Indesit Company

Modèle:
AC128LFR

Code commercial:
25818

Notices

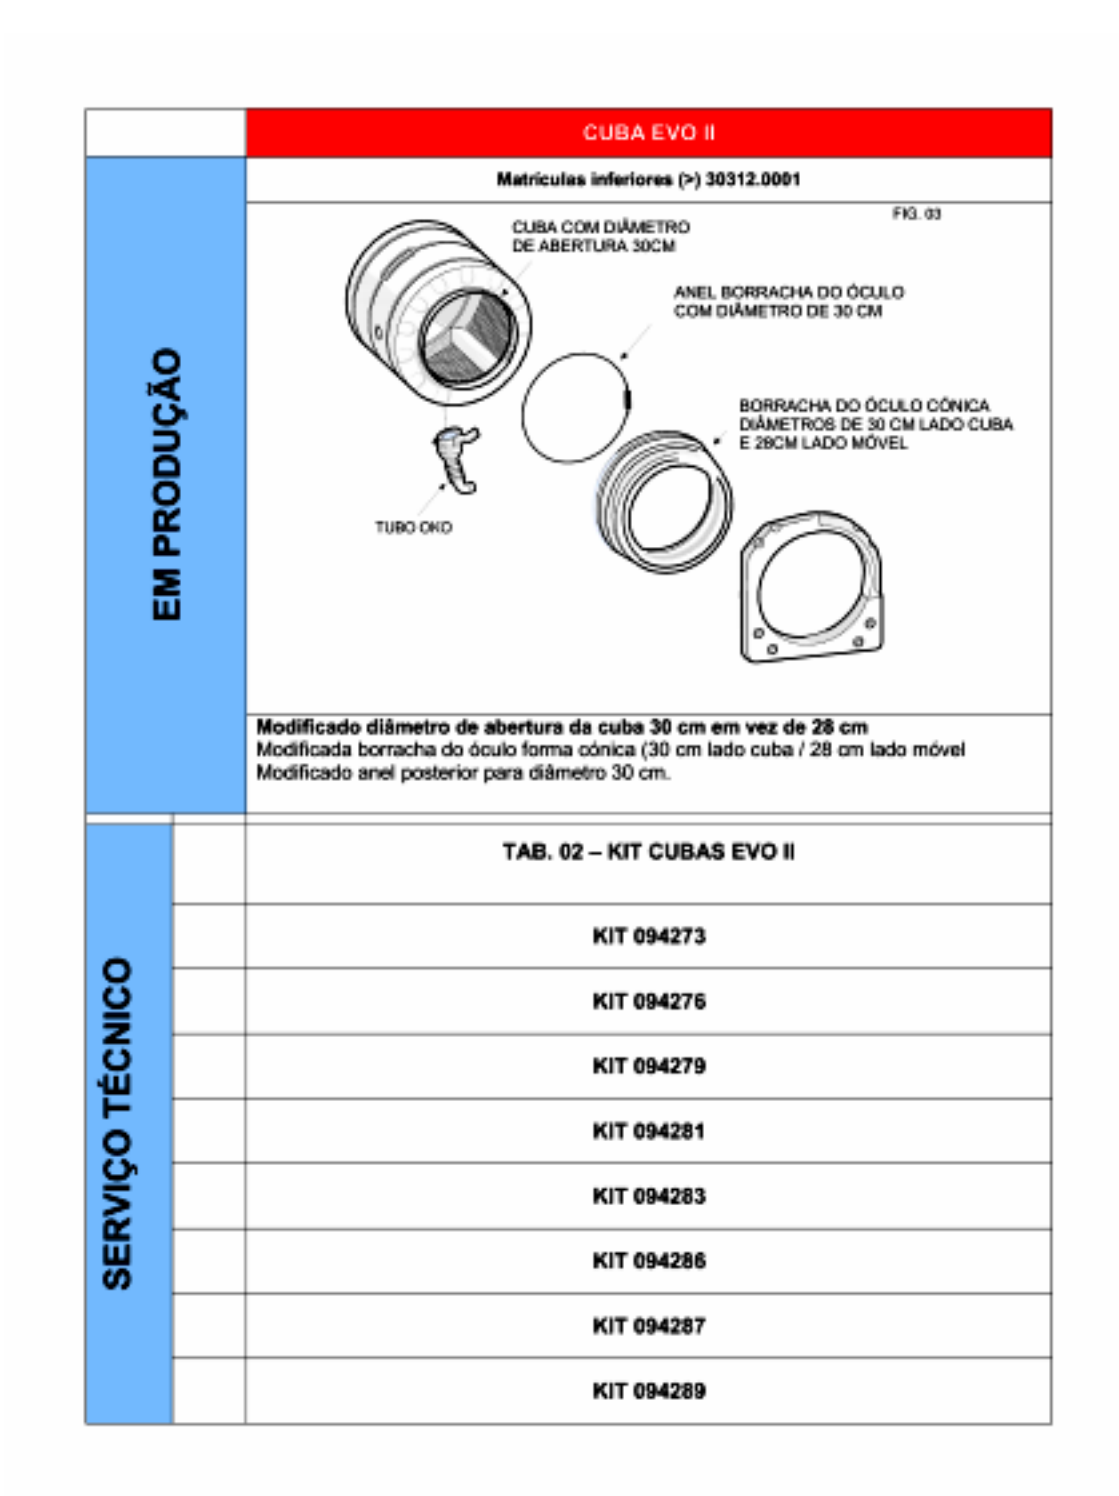
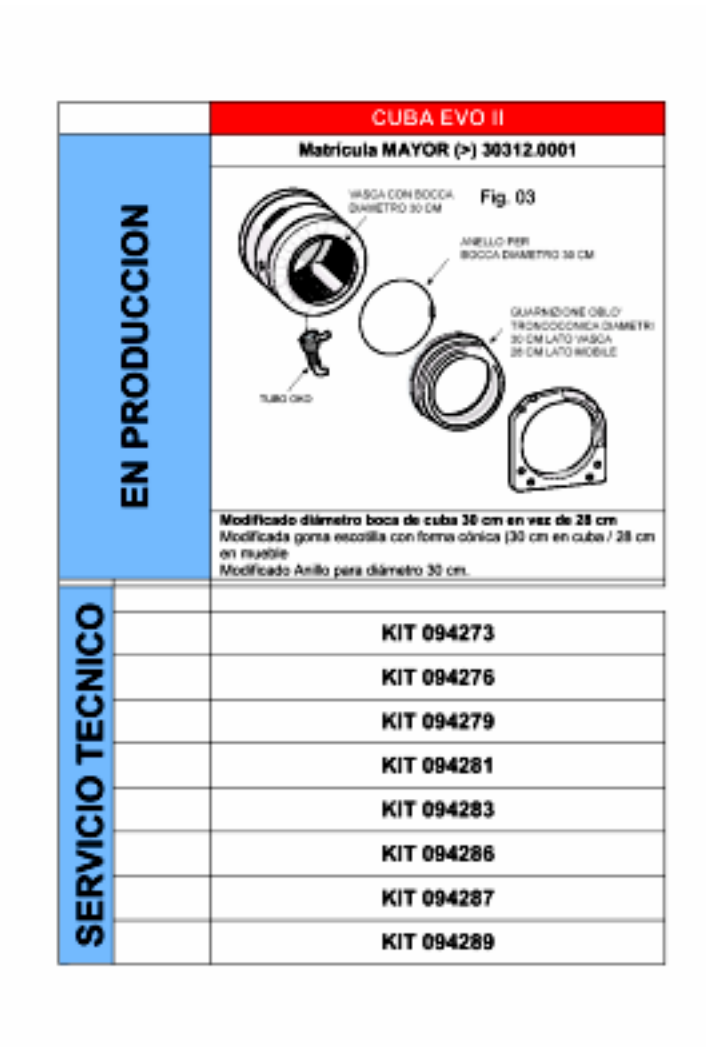
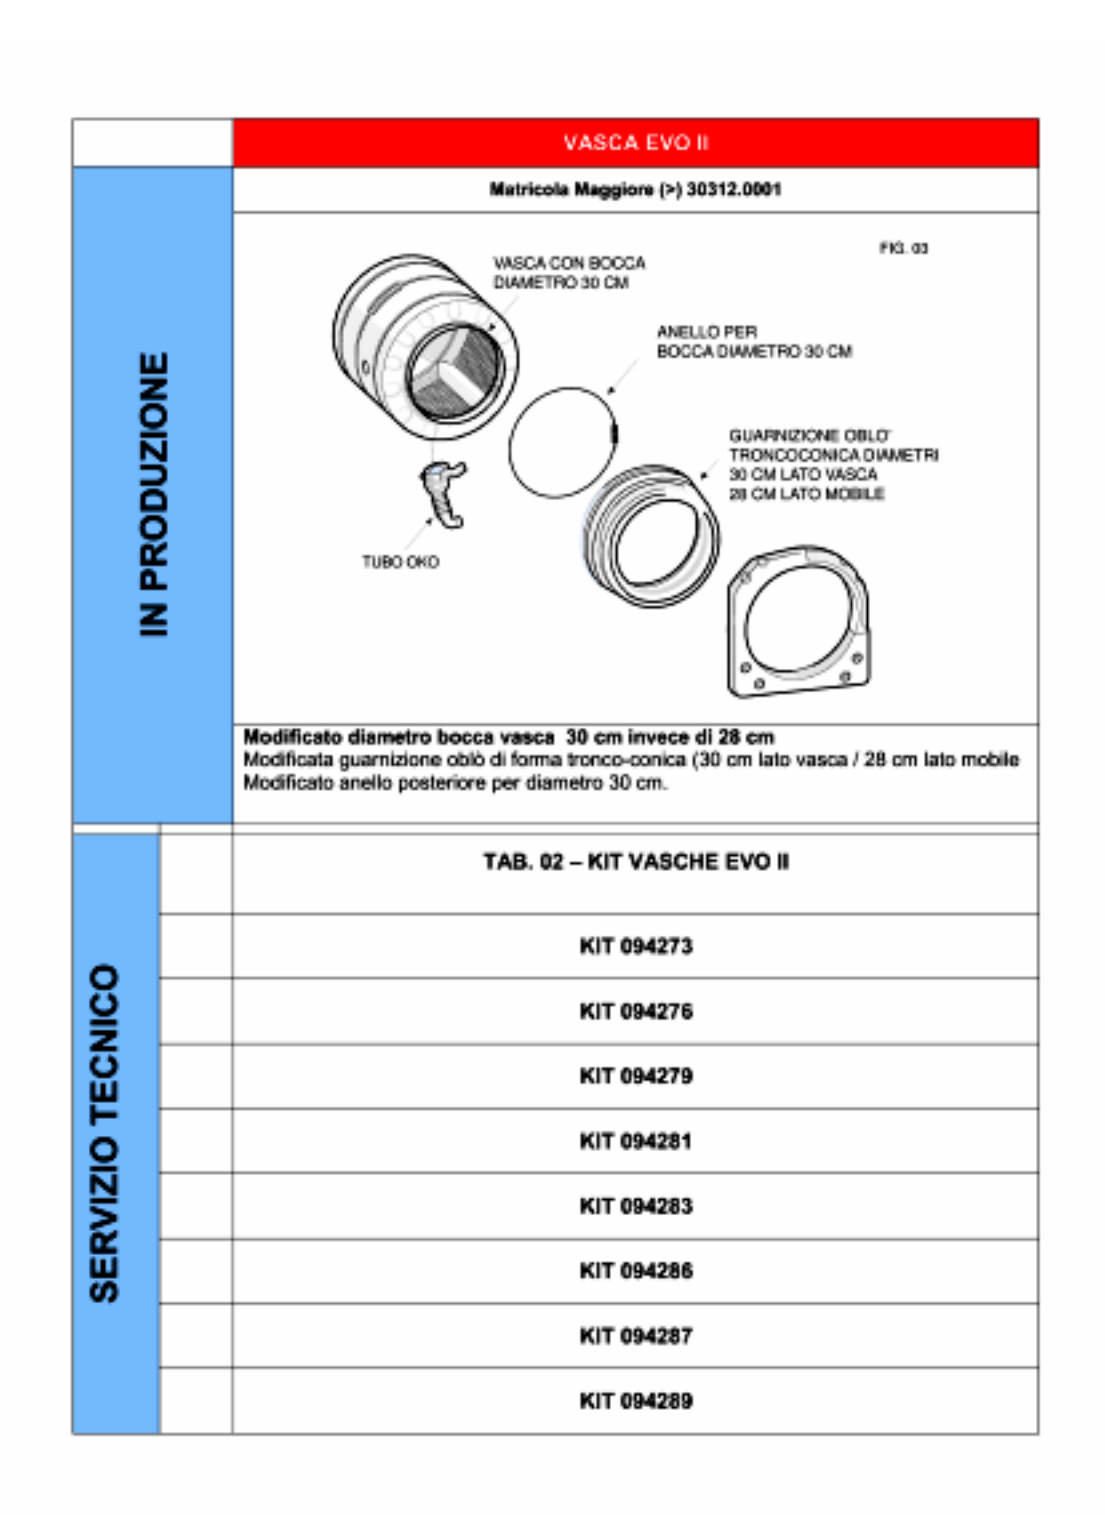
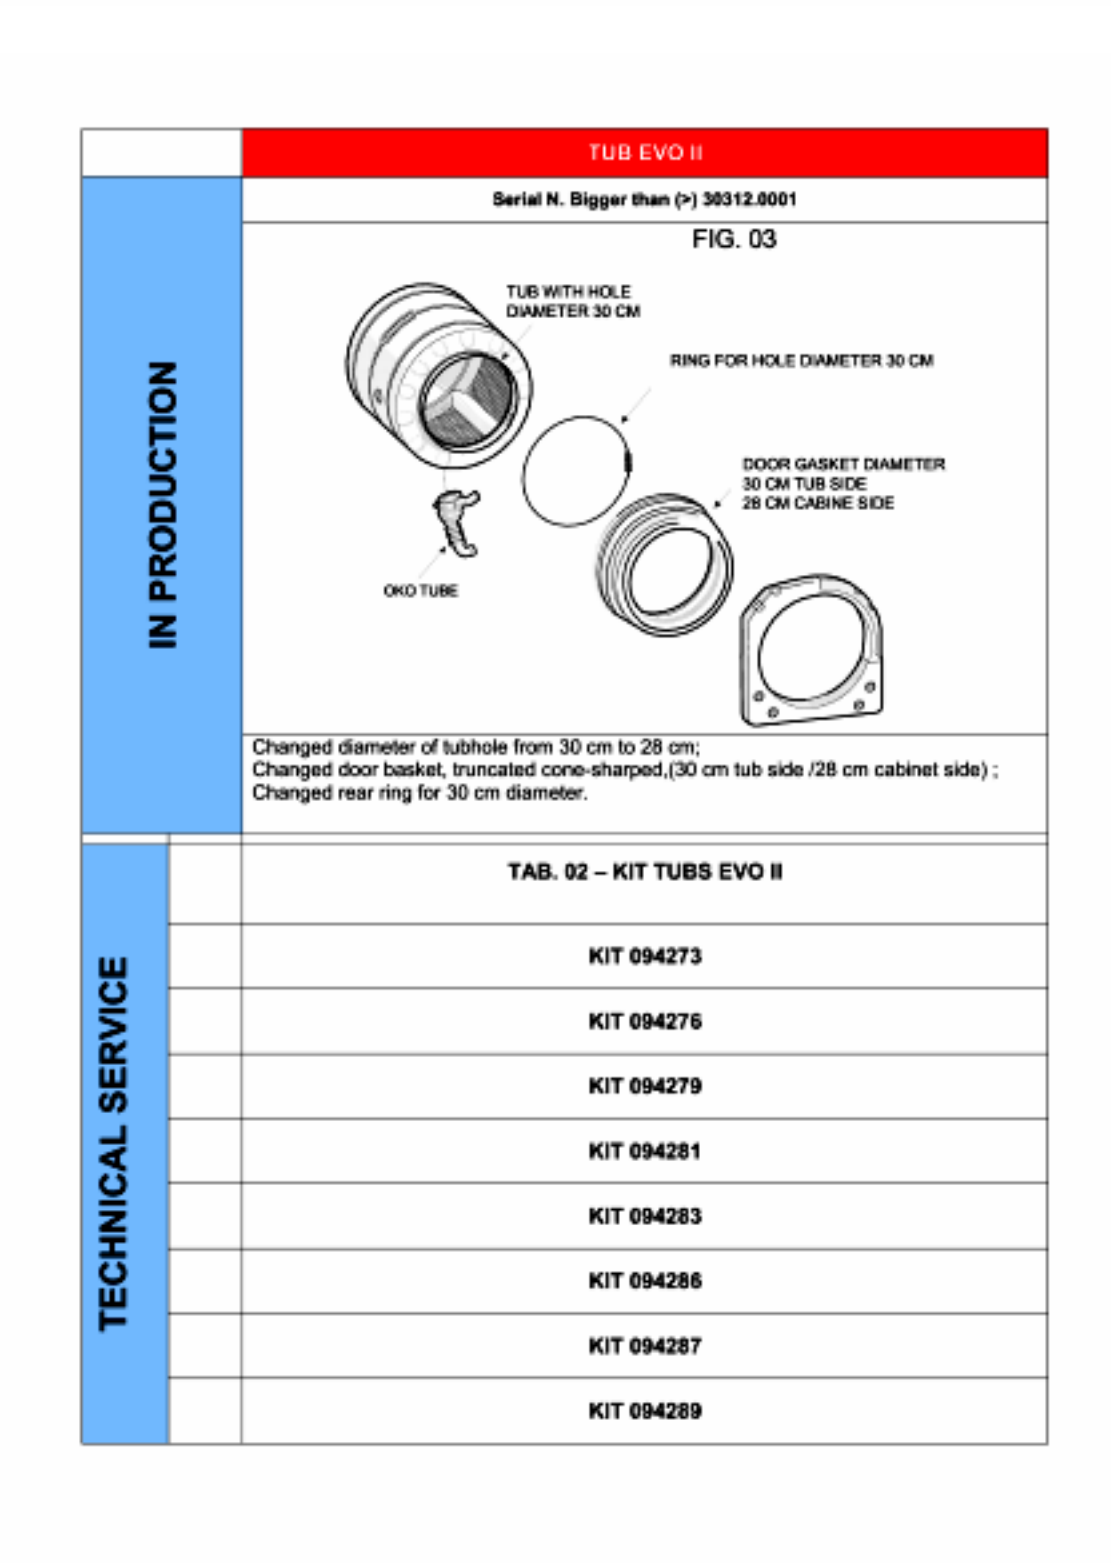
CUBA EVO II
EM PRODUÇÃO	Matriculas inferiores (>) 30312.0001
	FIG. 03
	Modificado diâmetro de abertura da cuba 30 cm em vez de 28 cm Modificada borracha do óculo forma cónica (30 cm lado cuba / 28 cm lado móvel Modificado anel posterior para diâmetro 30 cm.
SERVIÇO TÉCNICO	**TAB. 02 – KIT CUBAS EVO II**
	KIT 094273
	KIT 094276
	KIT 094279
	KIT 094281
	KIT 094283
	KIT 094286
	KIT 094287
	KIT 094289

CUBA EVO II
EN PRODUCCION	Matricula MAYOR (>) 30312.0001
	Fig. 03
	Modificado diámetro boca de cuba 30 cm en vez de 28 cm Modificada goma escotilla con forma cónica (30 cm en cuba / 28 cm en mueble Modificado Anillo para diámetro 30 cm.
SERVICIO TECNICO	
	KIT 094273
	KIT 094276
	KIT 094279
	KIT 094281
	KIT 094283
	KIT 094286
	KIT 094287
	KIT 094289

IN PRODUZIONE	VASCA EVO II
	Matricola Maggiore (>) 30312.0001
	FIG. 03 VASCA CON BOCCA DIAMETRO 30 CM ANELLO PER BOCCA DIAMETRO 30 CM GUARNIZIONE OBLO' TRONCOCONICA DIAMETRI 30 CM LATO VASCA 28 CM LATO MOBILE TUBO OKO
	Modificato diametro bocca vasca 30 cm invece di 28 cm Modificata guarnizione oblò di forma tronco-conica (30 cm lato vasca / 28 cm lato mobile Modificato anello posteriore per diametro 30 cm.

IN PRODUCTION	TUB EVO II
	Serial N. Bigger than (>) 30312.0001
	FIG. 03 TUB WITH HOLE DIAMETER 30 CM RING FOR HOLE DIAMETER 30 CM DOOR GASKET DIAMETER 30 CM TUB SIDE 28 CM CABINE SIDE OKO TUBE
	Changed diameter of tubhole from 30 cm to 28 cm; Changed door basket, truncated cone-sharped,(30 cm tub side /28 cm cabinet side) ; Changed rear ring for 30 cm diameter.

FIG. 04
CUBAS SAT

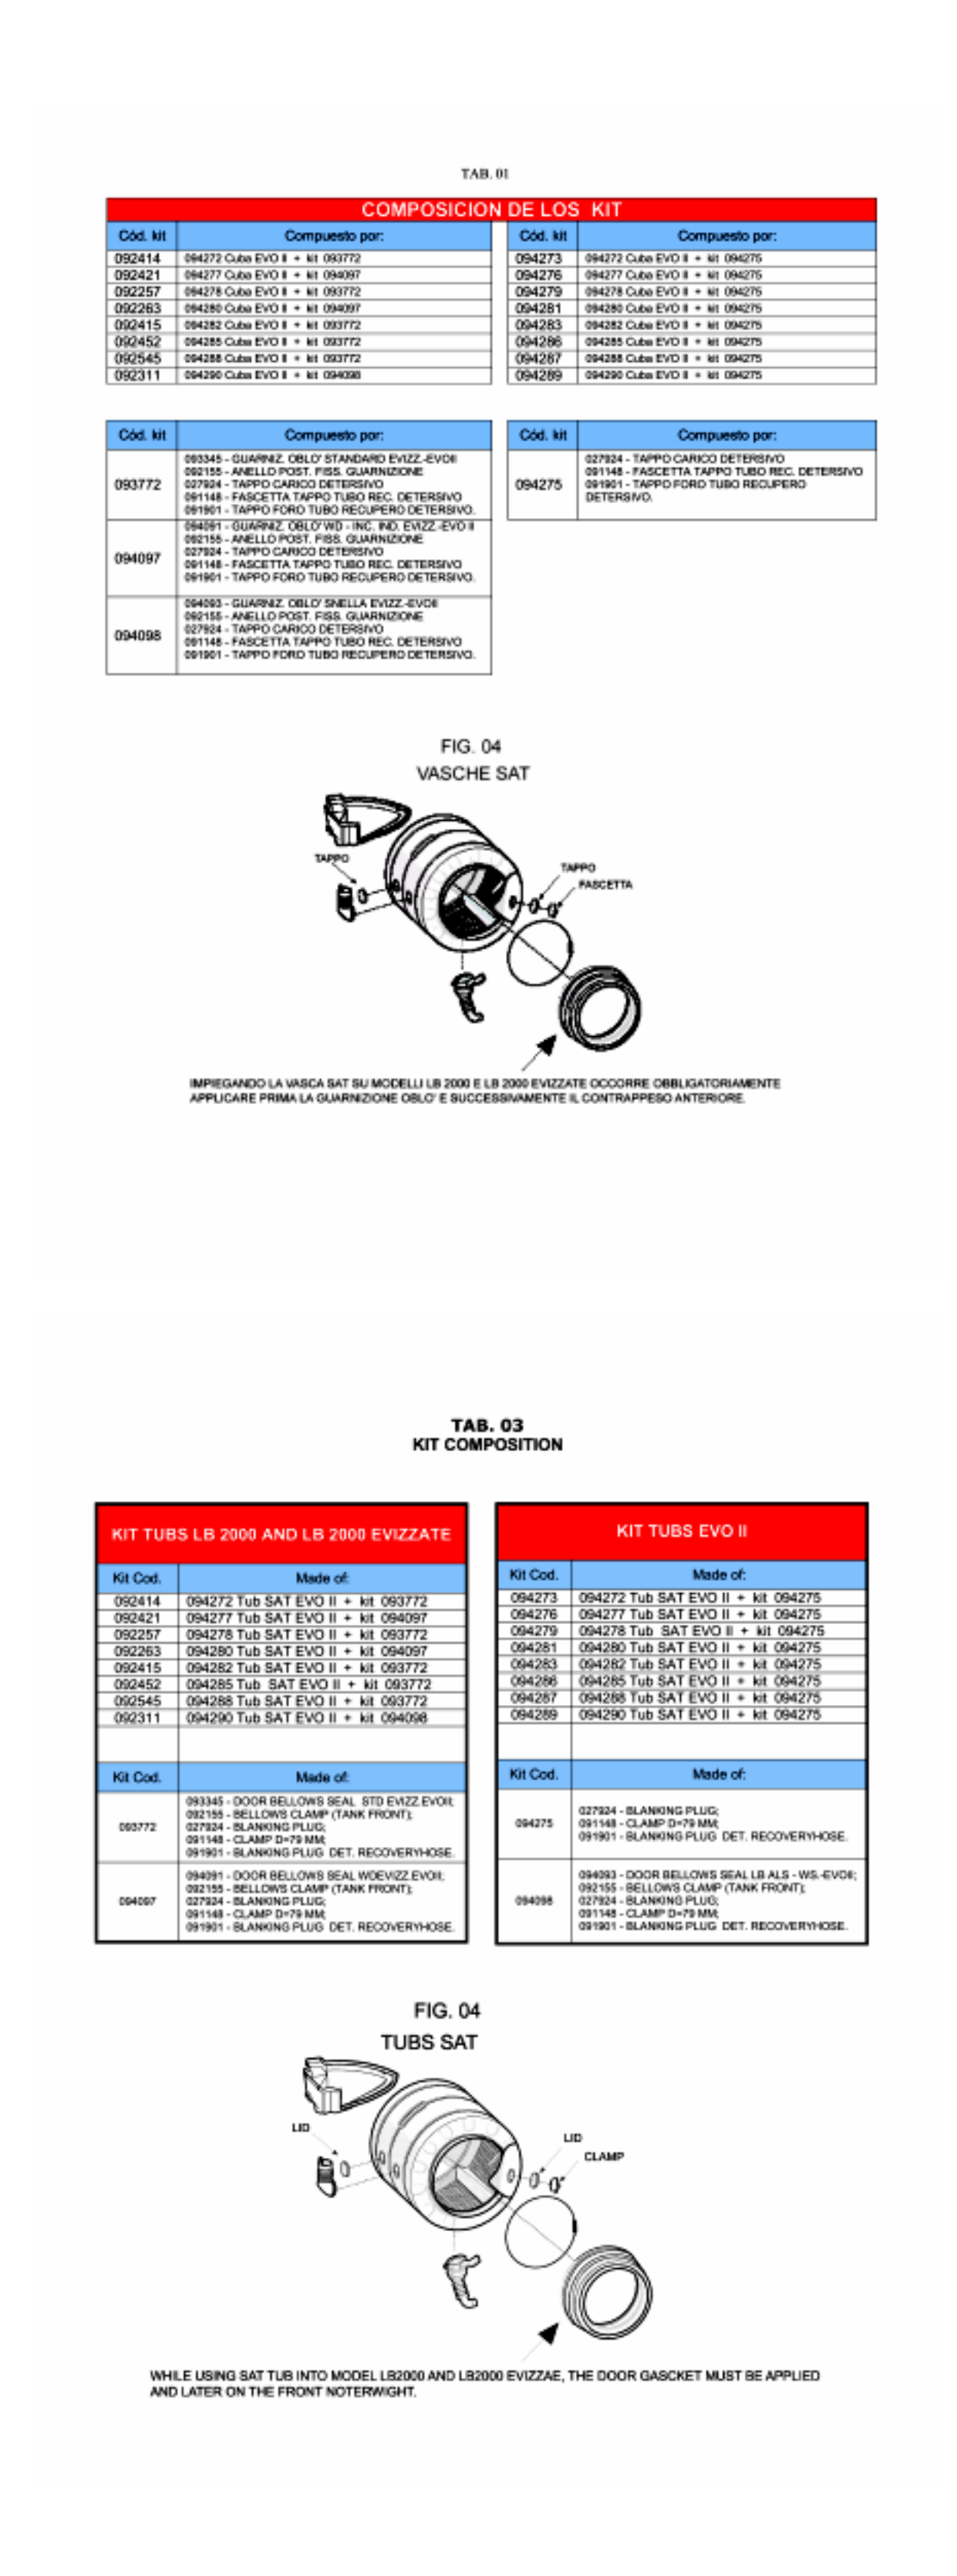
QUANDO SE UTILIZA A CUBA SAT NOS MODELOS LB2000 E LB 2000 EVIZZATE, TER ATENÇÃO QUE EM PRIMEIRO LUGAR SE DEVE COLOCAR A BORRACHA DO ÓCULO E DE SEGUIDA O CONTRAPESO ANTERIOR.

Fig . 001

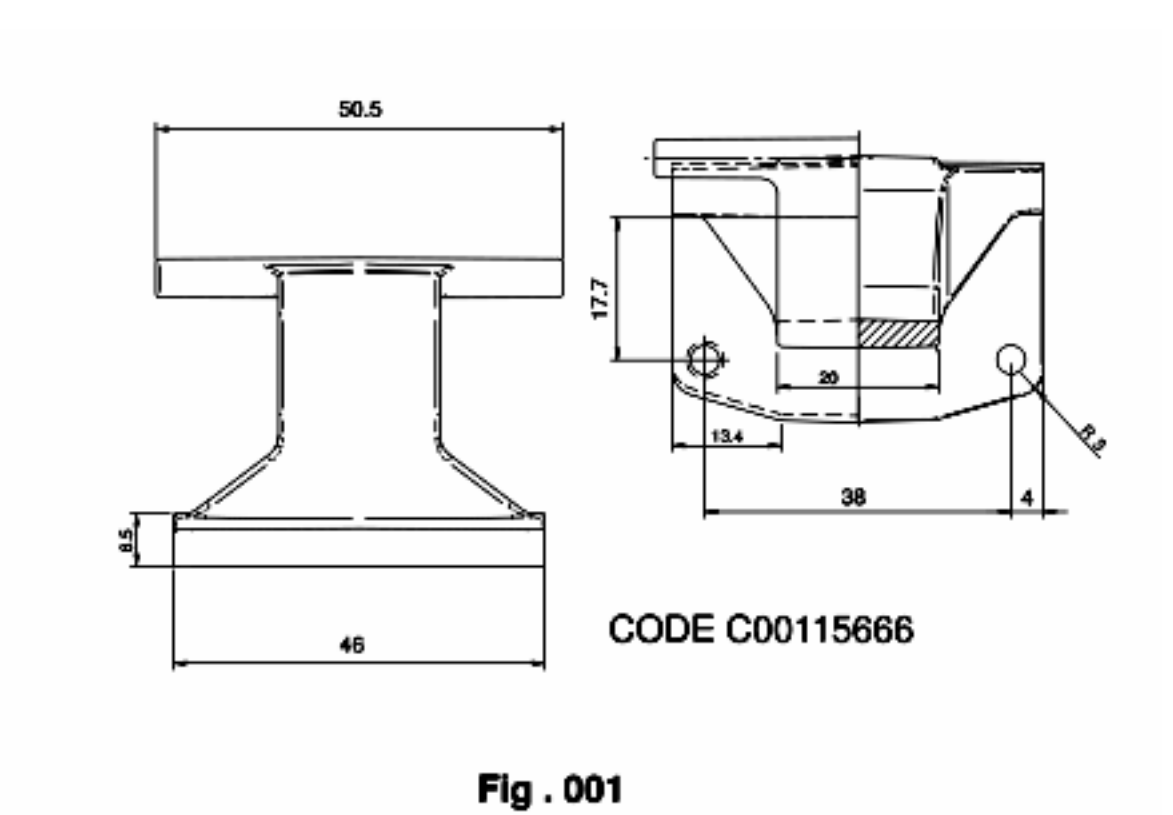
n1040371: Mécanique type 4.

SAV.
La modification concerne en particulier le croisillon du panier et l'ensemble croisillon-cuve qui sont spécifiques de la nouvelle mécanique.
Pour assister les produits, il faudra gérer aussi bien l'ensemble croisillon-cuve prémodifié (Code 074213) que l'ensemble modifié (Code 096077), dont l'emploi est déterminé par le n° de série du produit assisté.

1, Eliminer de l'appareil le contrepoids supérieur
2, Reculer les ressorts de balancement dans les trous de logement plus en arrière (voir fig.001)
3, Fixer les amortisseurs sur les trous antérieurs du meuble (voir fig.002)
